令05原機（科保）047  
令和5年9月13日

核燃料物質使用変更許可申請書の一部補正について

補正後の核燃料物質使用変更許可申請書

変更前	変更後	備考
 <p>図4-8 廃液長期貯蔵施設断面図</p> <p>単位 : mm</p>	<p>(削る)</p> <p>図4-8 (次番)</p>	<p>廃液長期貯蔵施設の管理区域解除に伴う 図4-8の次番</p>

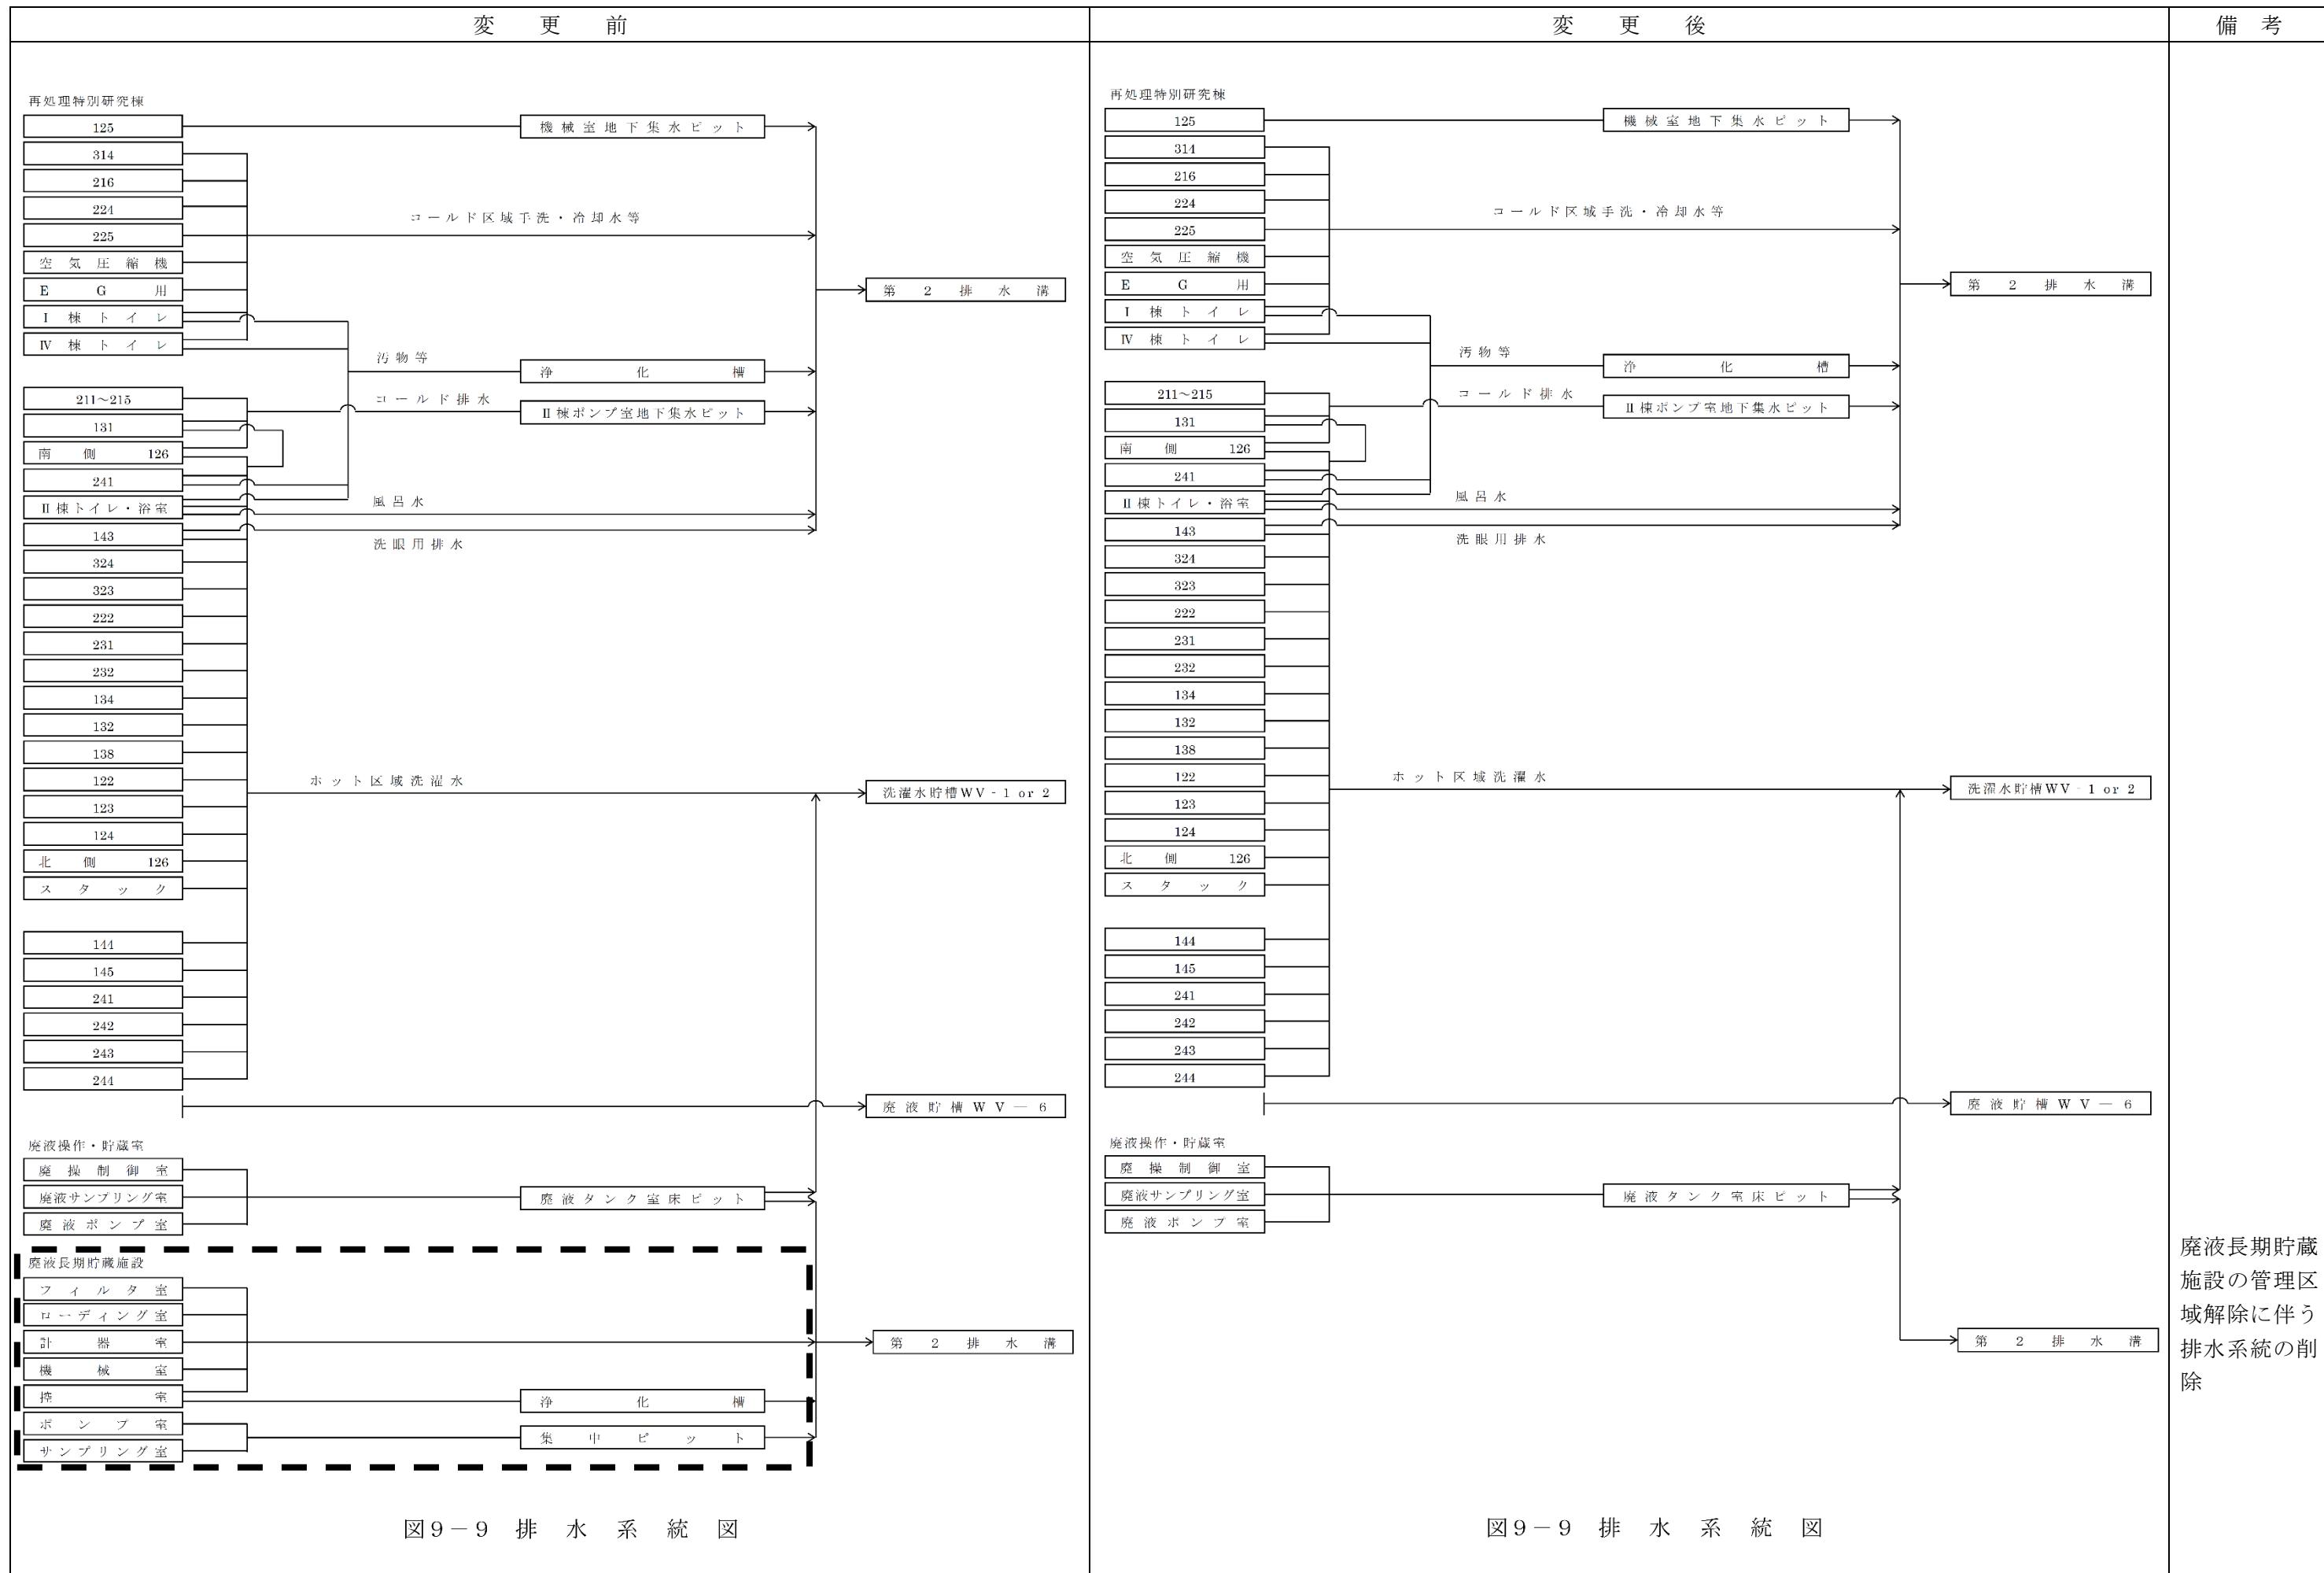
- ⑦ 「図4-1 国立研究開発法人日本原子力研究開発機構原子力科学研究所配置図」において、廃液長期貯蔵施設を削除する。
  - ⑧ 「図4-2 再処理特別研究棟周辺要図」において、廃液長期貯蔵施設について再処理特別研究棟構成建家から削除する。
  - ⑨ 「図4-7 廃液長期貯蔵施設平面図」、「図4-7-1 使用、貯蔵、廃棄の場所（廃液長期貯蔵施設）」及び「図4-8 廃液長期貯蔵施設断面図」を削除する。

図9-10 再処理特別研究棟本建家及び廃液操作・貯蔵室給排気系統図

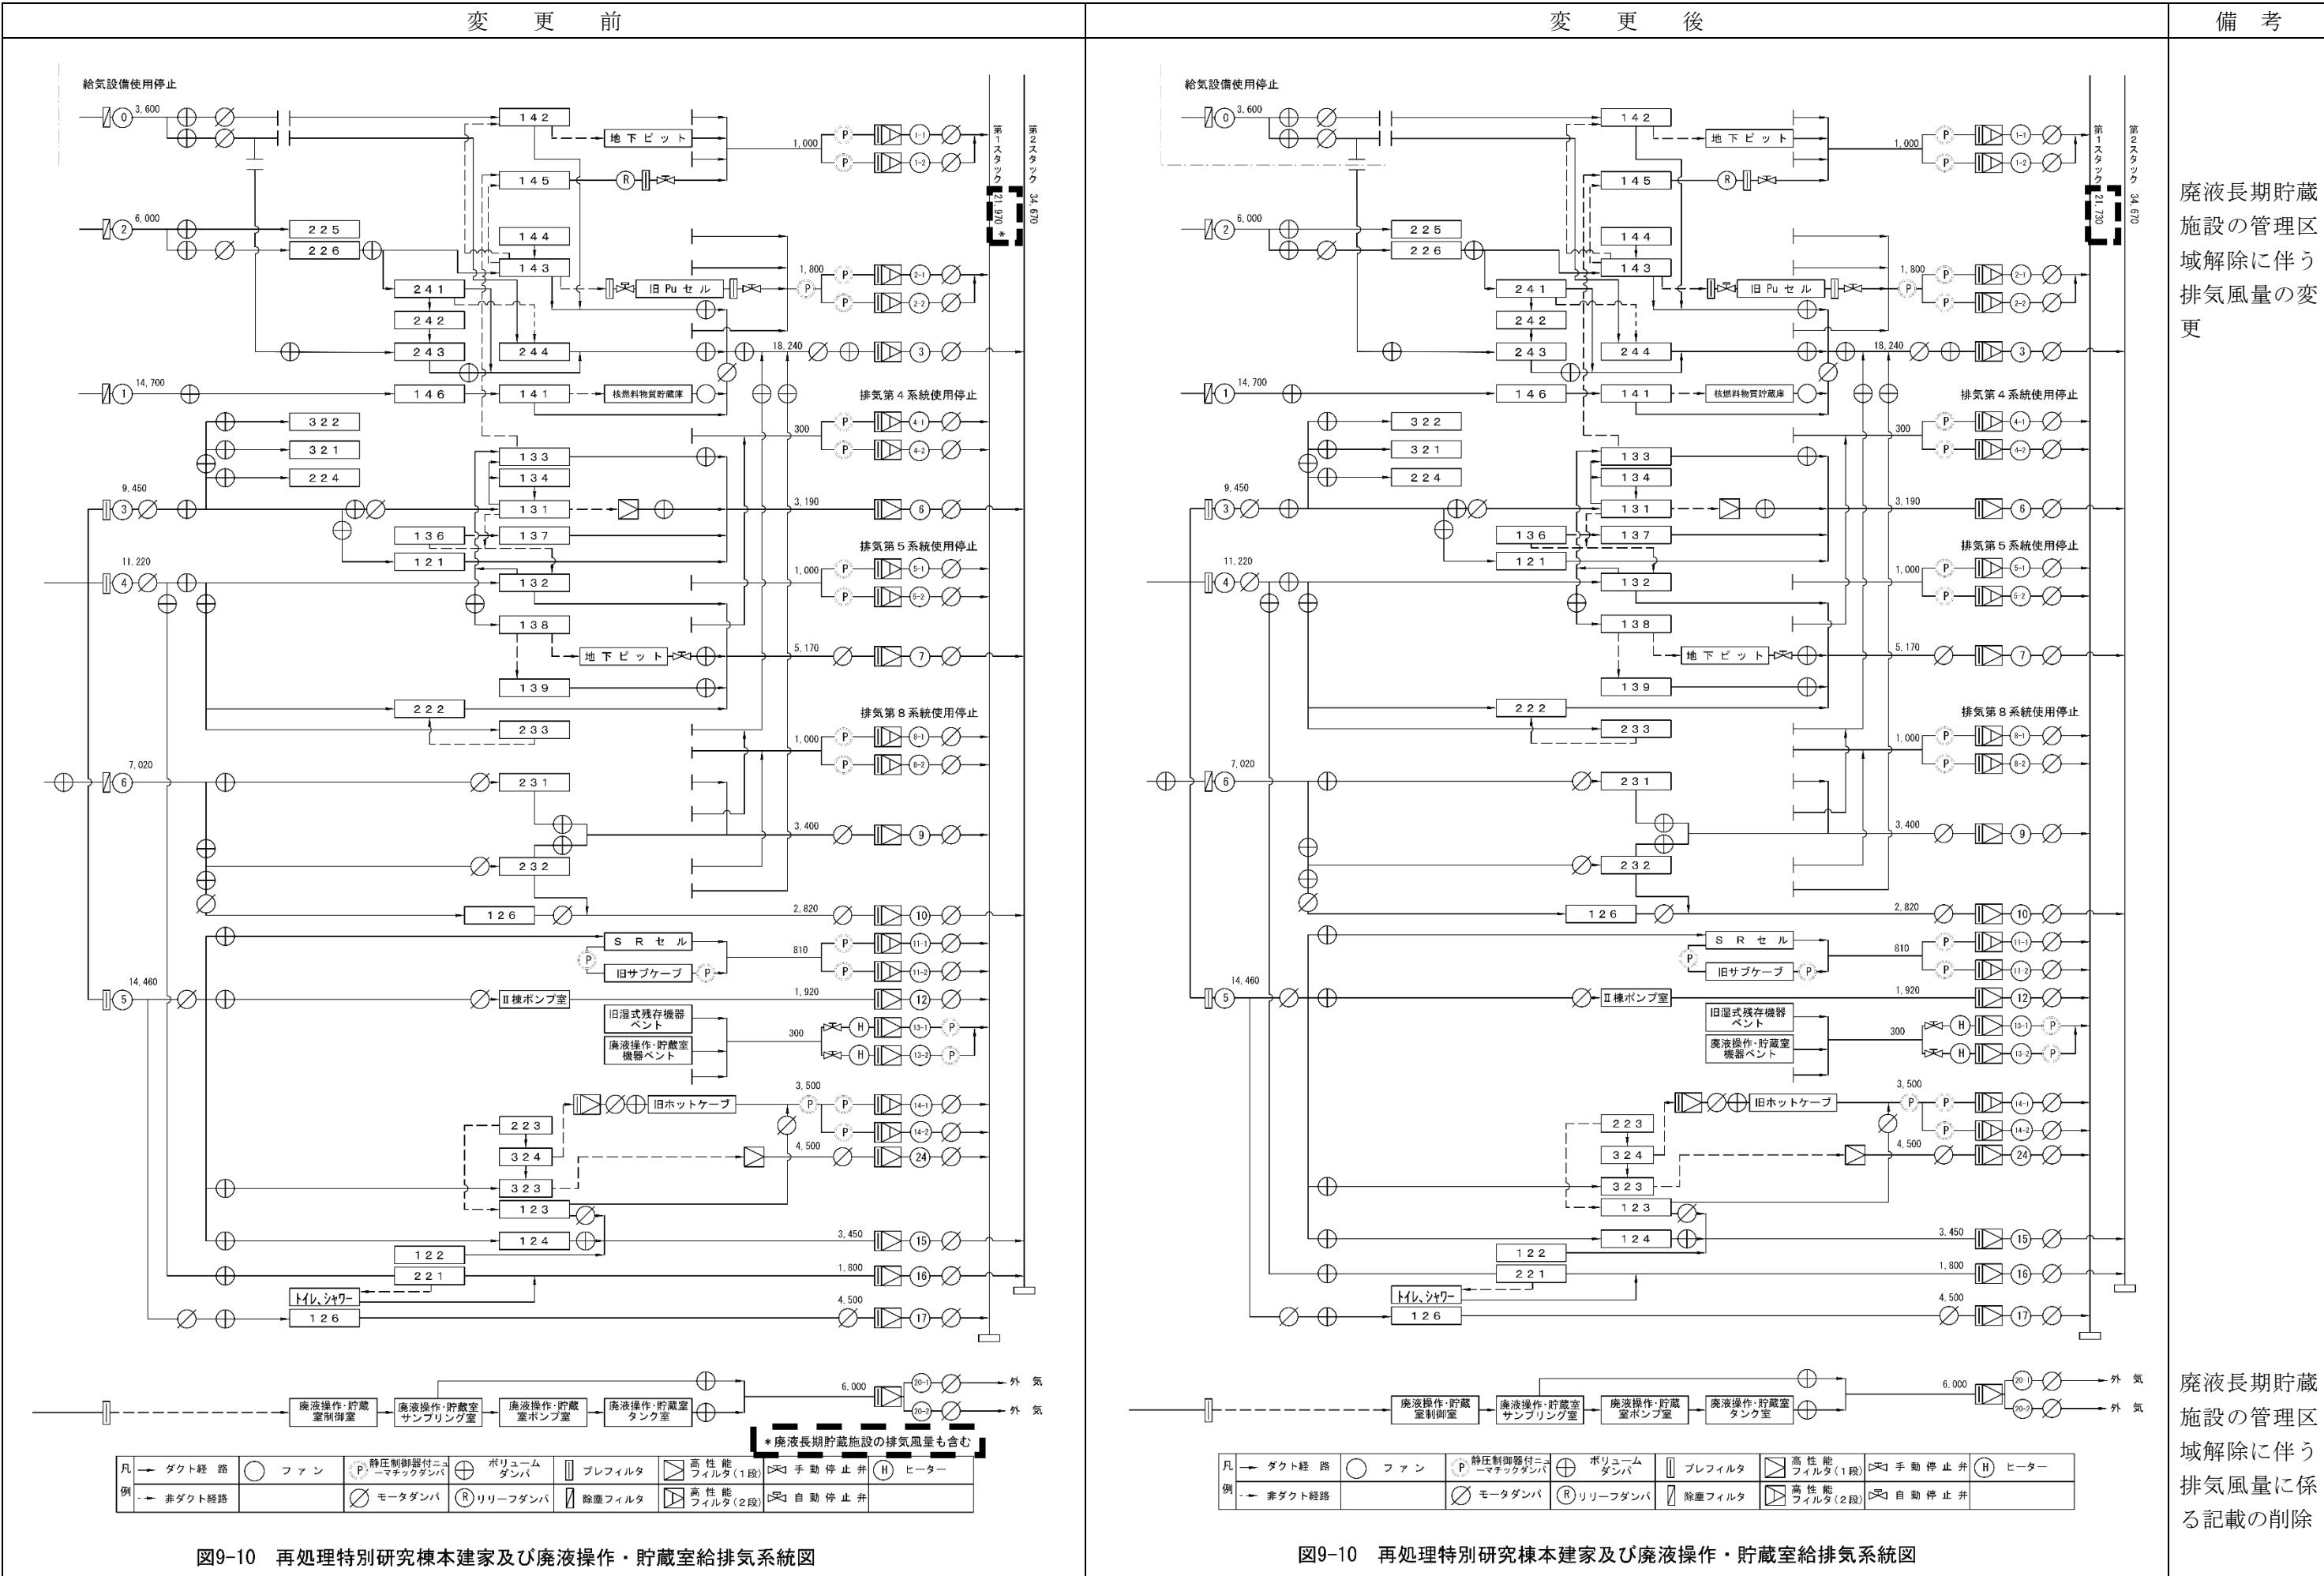
- ⑩ 「図9-9 排水系統図」において、廃液長期貯蔵施設に係る排水系統の記載を削除する。
  - ⑪ 「図9-9-1 建家間排水系統図」において、廃液長期貯蔵施設について再処理特別研究棟構成建家から削除する。
  - ⑫ 「図9-10 再処理特別研究棟本建家及び廃液操作・貯蔵室排気系統図」において、廃液長期貯蔵施設に係る記載を削除する。

第2図 F N S 棟 1階平面図

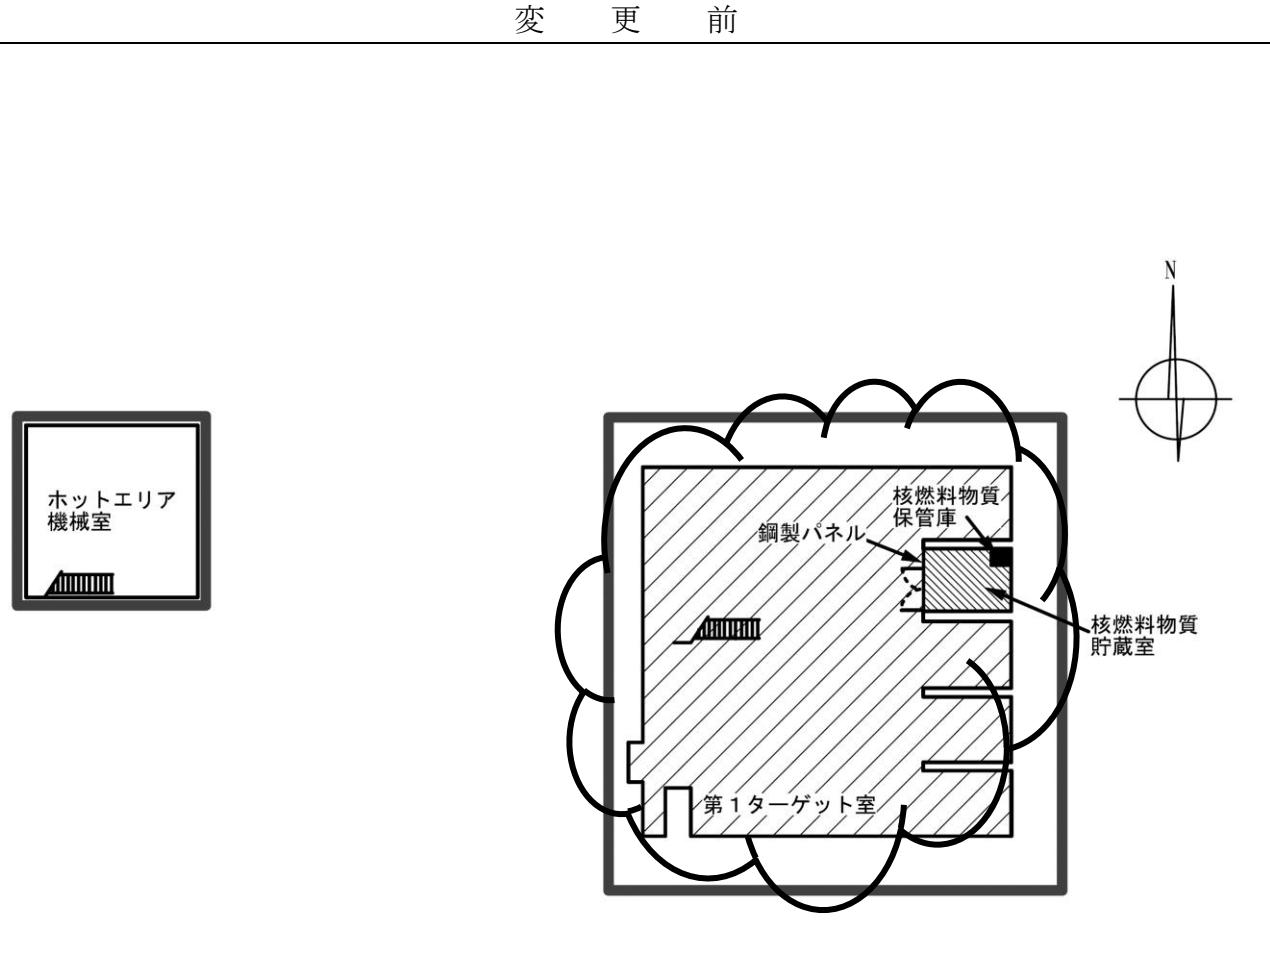
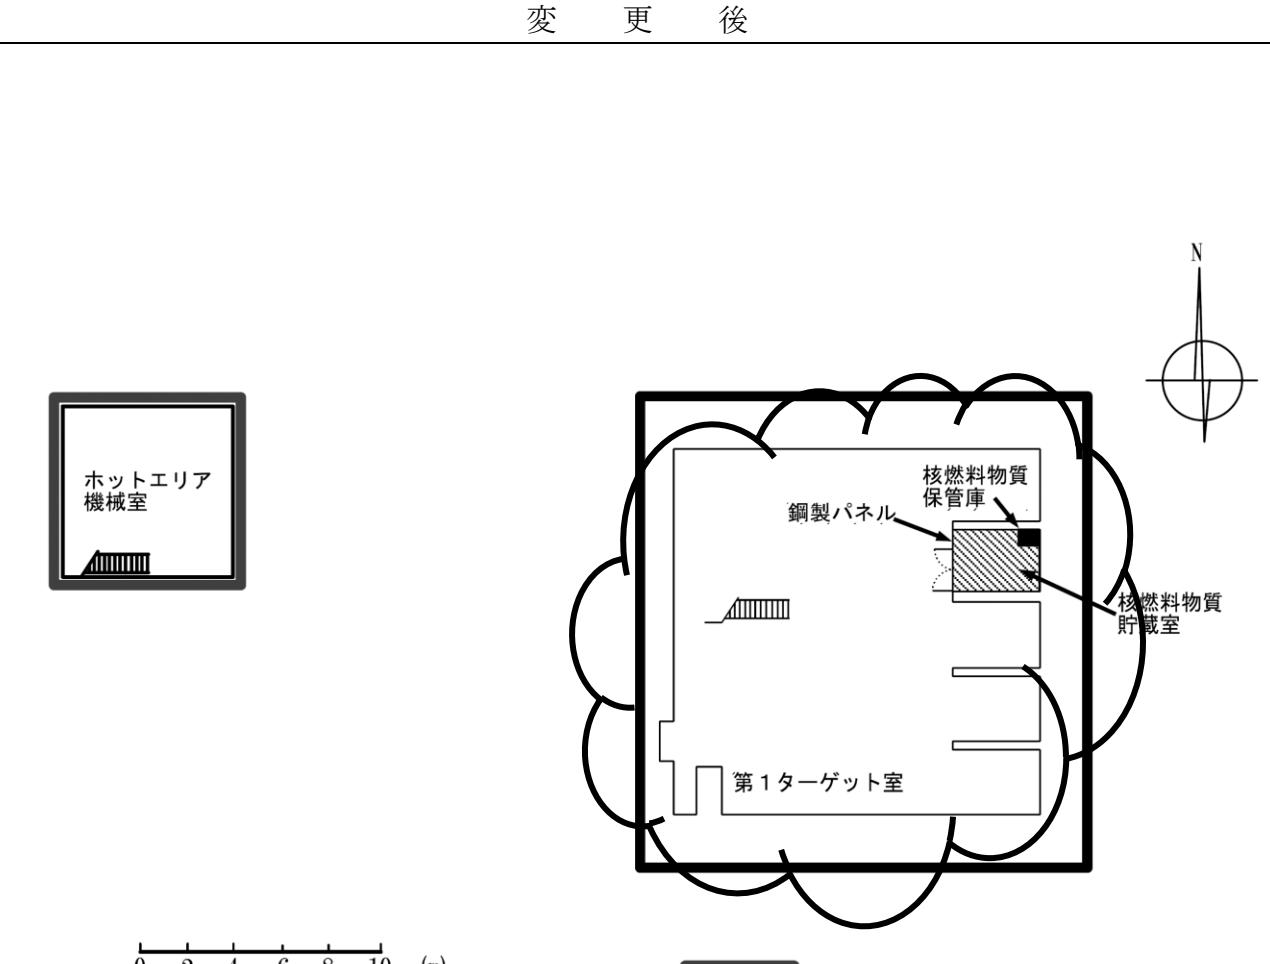
- ⑦ 「第2図 F N S棟1階平面図」において、使用の場所に係る記載を削除する。
  - ⑧ 「第3図 F N S棟地階平面図」において、使用の場所に係る記載を削除する。
  - ⑨ 「第4図 第1ターゲット室、第2ターゲット室及び模擬物質貯蔵作業室の配置図」を削除する。
- 2) 核燃料物質の貯蔵終了に伴い、以下の変更を行う。
- ① 「8. 核燃料物質の貯蔵施設の位置、構造及び設備」のうち、「8-3 貯蔵施設の設備」において、記載を削除する。
  - ② 「8. 核燃料物質の貯蔵施設の位置、構造及び設備」のうち、新たに「8-4 貯蔵施設の設備のうち使用を終了し、維持管理する設備」を追加し、核燃料物質保管庫に係る記載を追加する。
- 3) その他、記載の適正化を行う。
- ① 「第1図 国立研究開発法人日本原子力研究開発機構原子力科学研究所配置図」を更新する。

変 前	変 後	備 考
<p>0 2 4 6 8 10 (m)</p>	<p>0 2 4 6 8 10 (m)</p>	<p>使用施設の設備の削除に伴う使用の場所の削除</p>
